Европейская экономическая комиссия**Административный комитет Европейского соглашения
о международной перевозке опасных грузов
по внутренним водным путям (ВОПОГ)****Европейское соглашение о международной перевозке
опасных грузов по внутренним водным путям (ВОПОГ)****Проекты поправок к Правилам, прилагаемым к ВОПОГ***

На своей двадцатой сессии (Женева, 26 января 2018 года) Административный комитет ВОПОГ просил секретариат подготовить сводный перечень всех принятых им поправок для вступления в силу 1 января 2019 года, с тем чтобы их можно было изложить в официальном предложении в соответствии с процедурой, предусмотренной в статье 20 ВОПОГ. Уведомление должно быть распространено не позднее 1 июля 2018 года с упоминанием предусмотренной даты вступления в силу – 1 января 2019 года (см. ECE/ADN/44, пункт 19).

Зонирование на танкерах

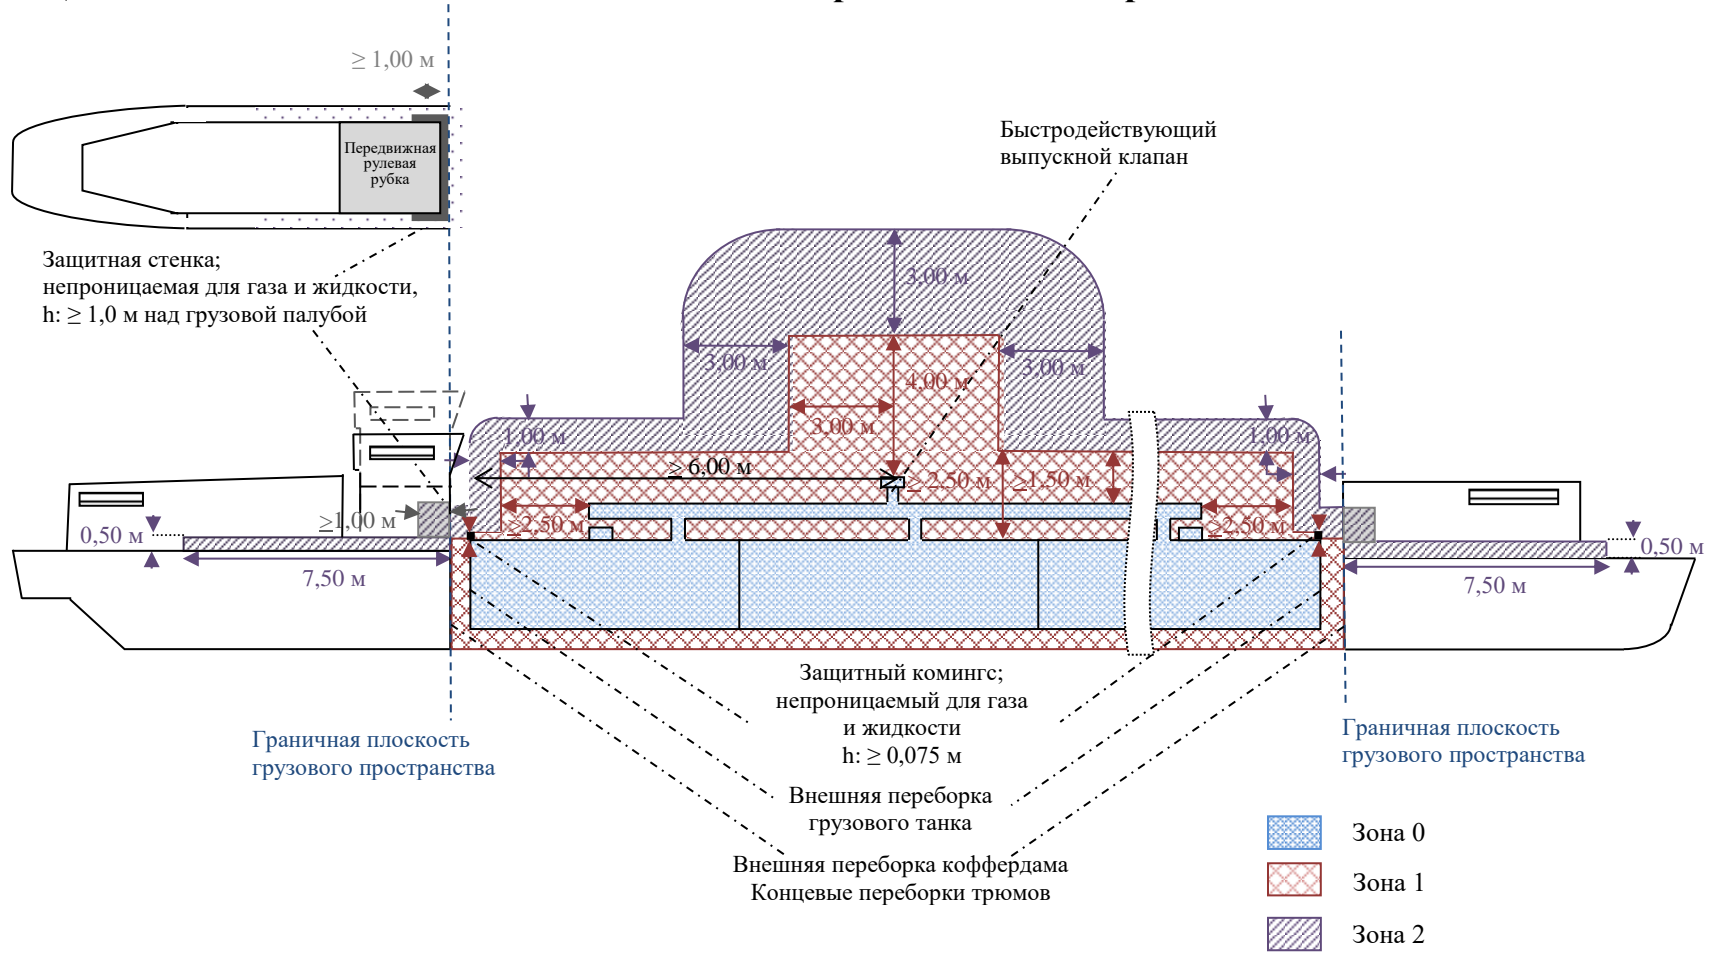
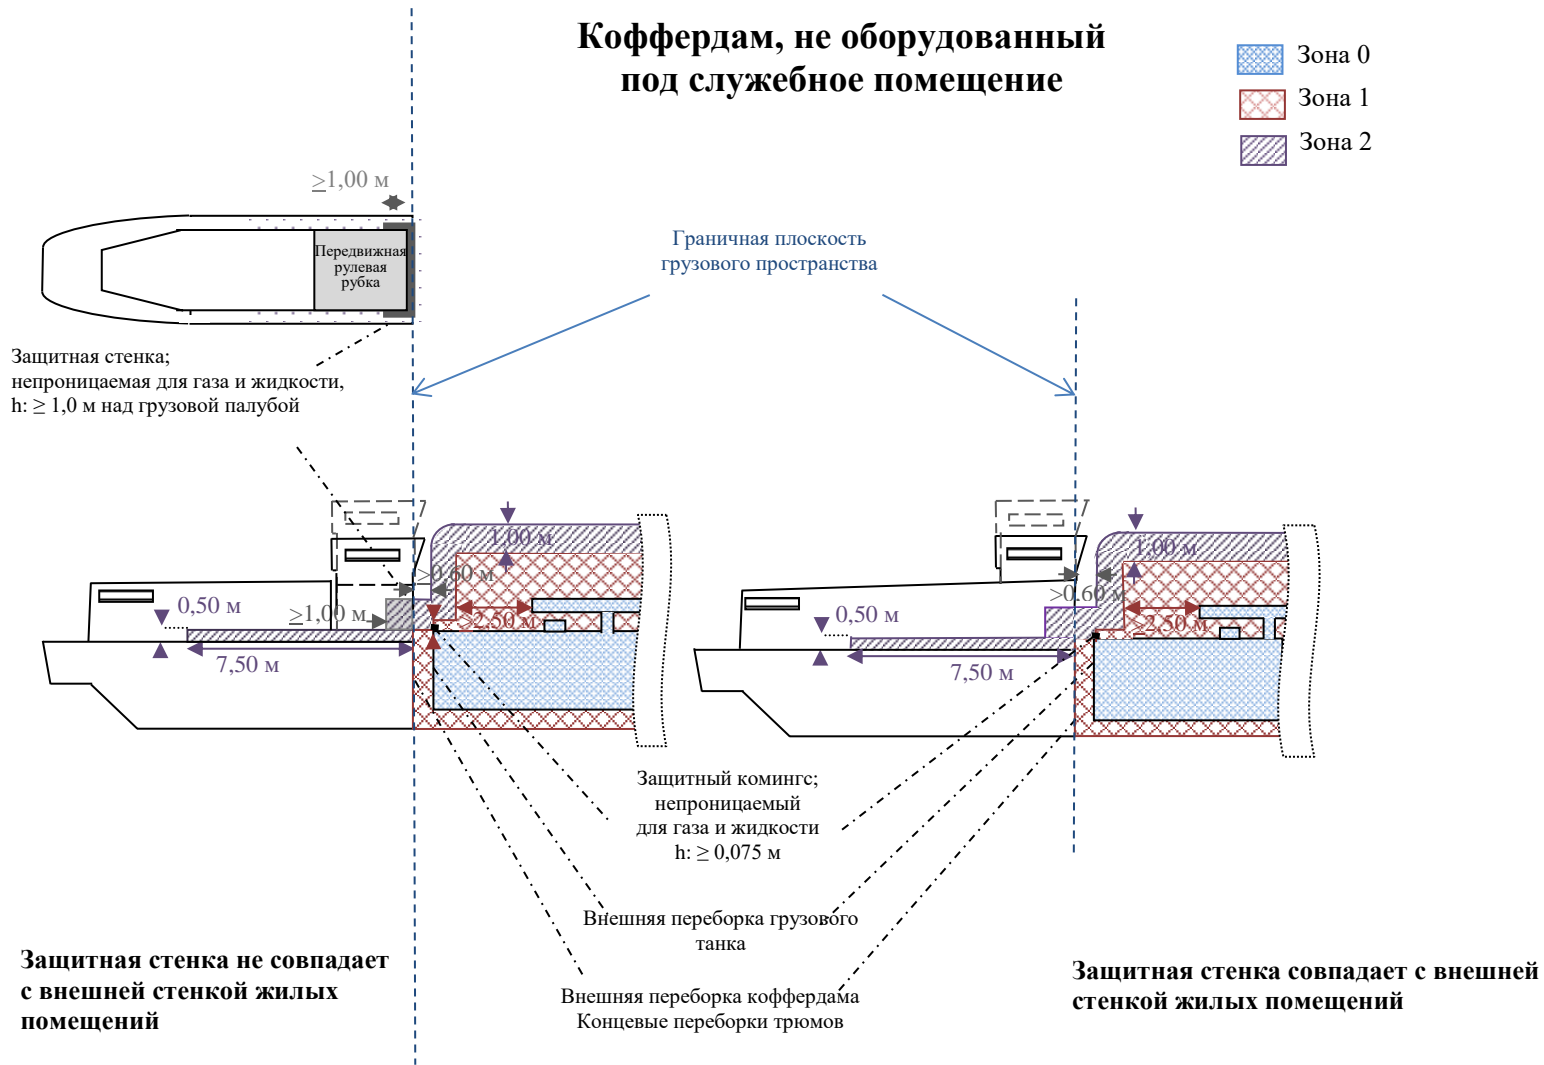
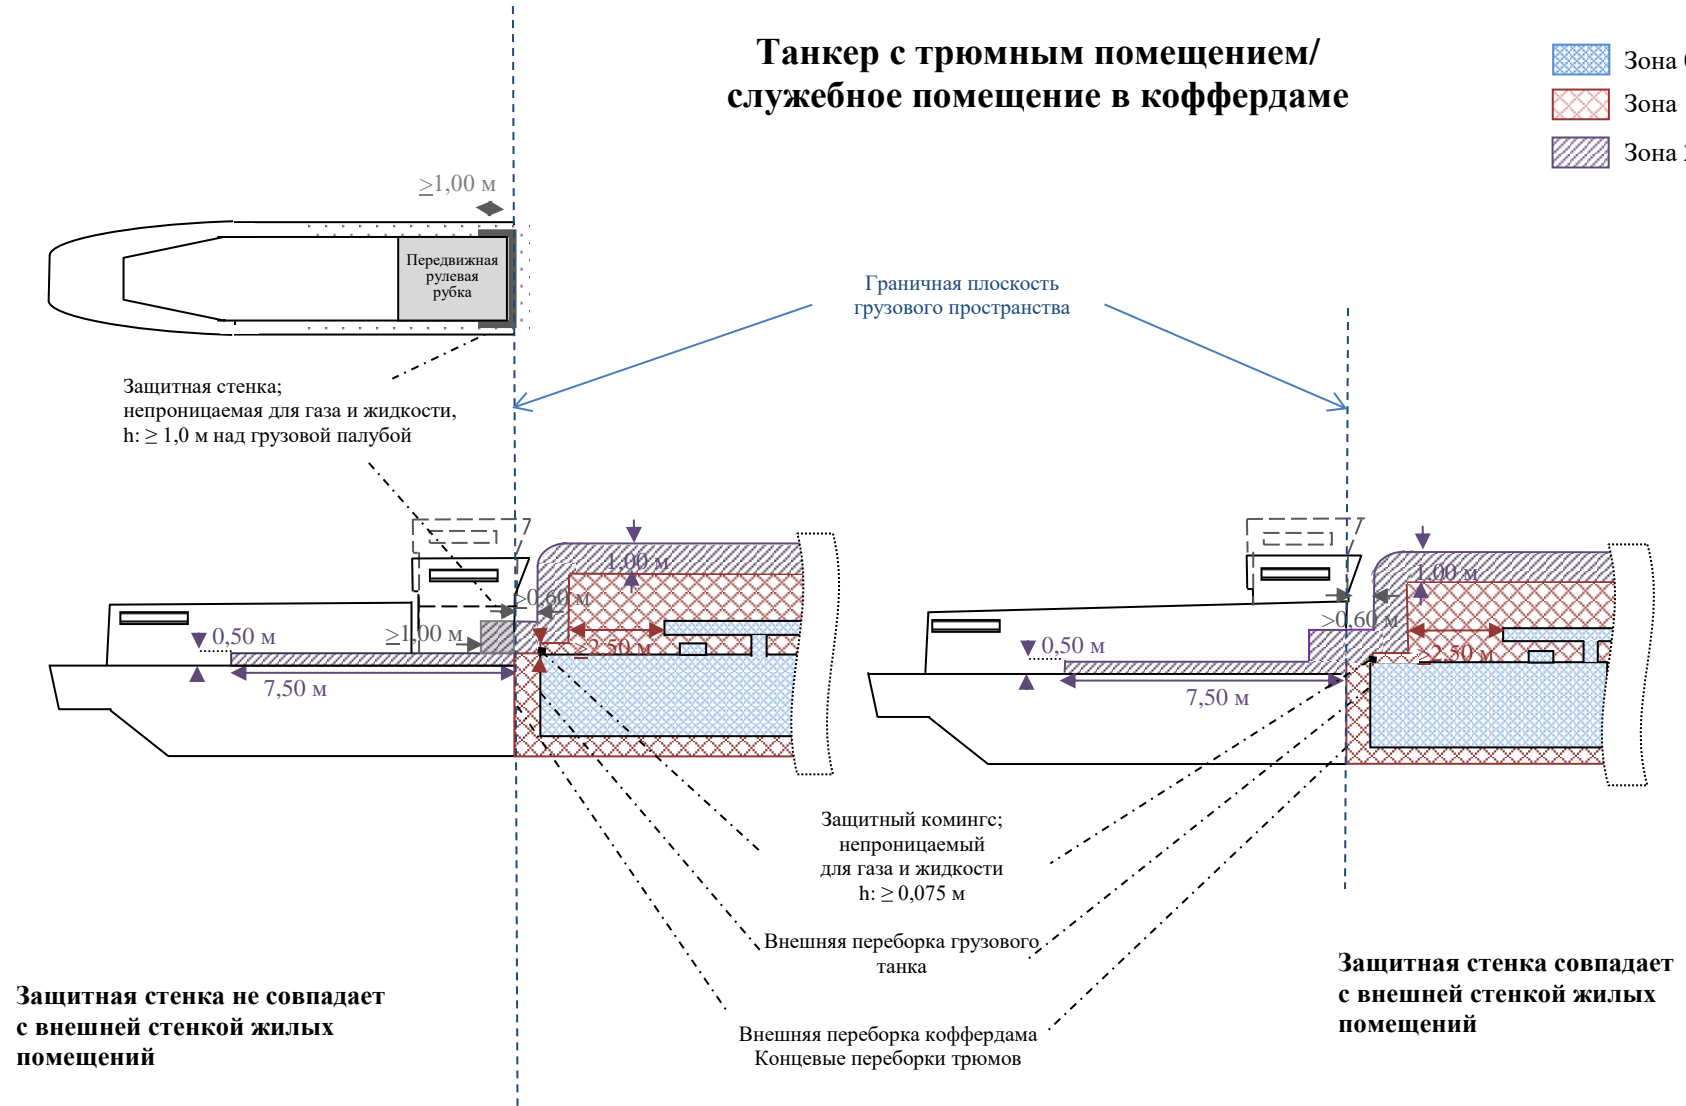
Зона 2 включает в себя:

- На палубе в грузовом пространстве – зону, ограниченную расстоянием в 1,00 м в вертикальном и боковом направлениях от зоны 1 по ее длине.
- В носовой части палубы и на кормовой палубе – пространство по всей ширине судна, прилегающее к "граничной плоскости грузового пространства", при полной длине 7,50 м. Между боковой стороной судна и защитной стенкой это пространство по длине и высоте соответствует размерам боковой стороны защитной стенки. В других местах высота зоны 2 составляет 0,50 м.

Котфердам, не оборудованный под служебное помещение

Танкер с трюмным помещением/ служебное помещение в коффердаме

Рис. 2.2.8.1.6.1

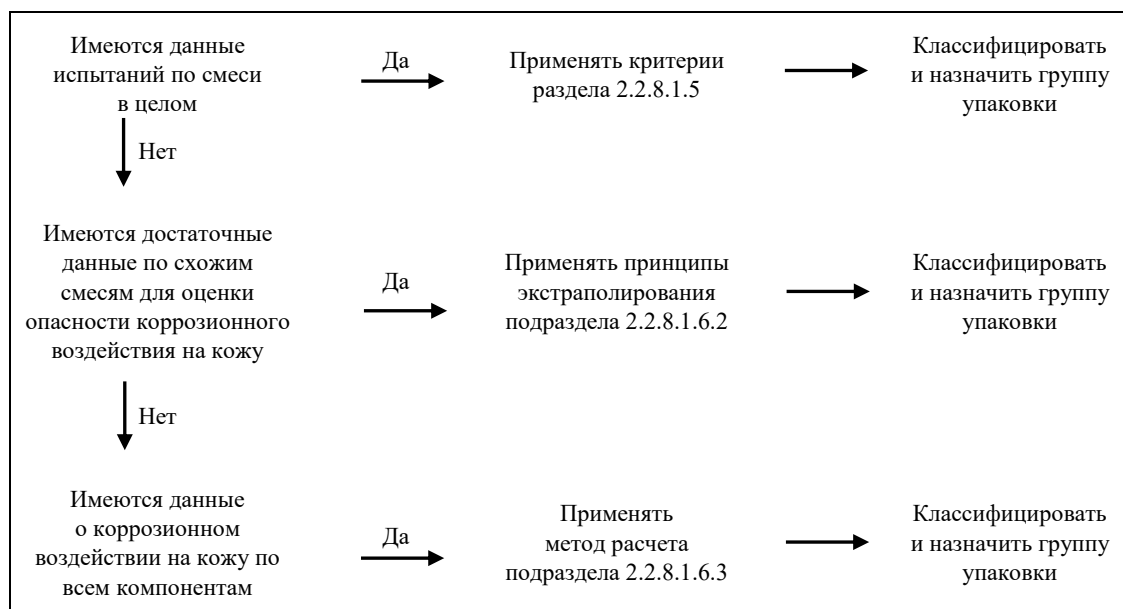
Для смесей необходимо получить и рассчитать информацию, позволяющую применять к смеси критерии для классификации и назначения групп упаковки. Подход к классификации и назначению групп упаковки является поэтапным и зависит от количества информации, имеющейся по самой смеси, по схожим смесям и/или по ее отдельным компонентам. На схеме на рис. 2.2.8.1.6.1 ниже представлена процедура принятия решения, которой необходимо следовать:

Поэтапный подход к классификации коррозионных смесей и назначению им групп упаковки

Рис. 2.2.8.1.6.3
Метод расчета

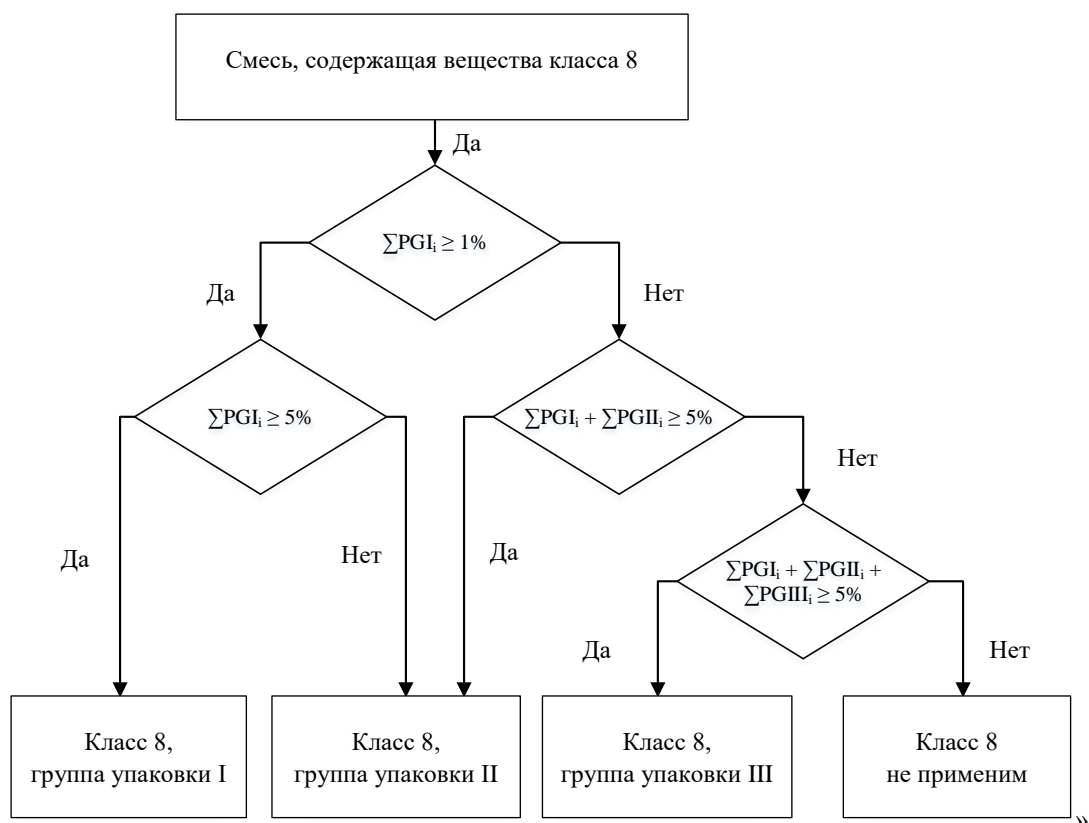
Расчет для группы упаковки III: $\frac{3 (conc A)}{5 (GCL PG III)} + \frac{2 (conc B)}{5 (GCL PG III)} + \frac{10 (conc C)}{5 GCL PG III} = 3 \geq 1$

Критерий для группы упаковки III выполнен, смесь должна быть отнесена к классу 8, группе упаковки III.
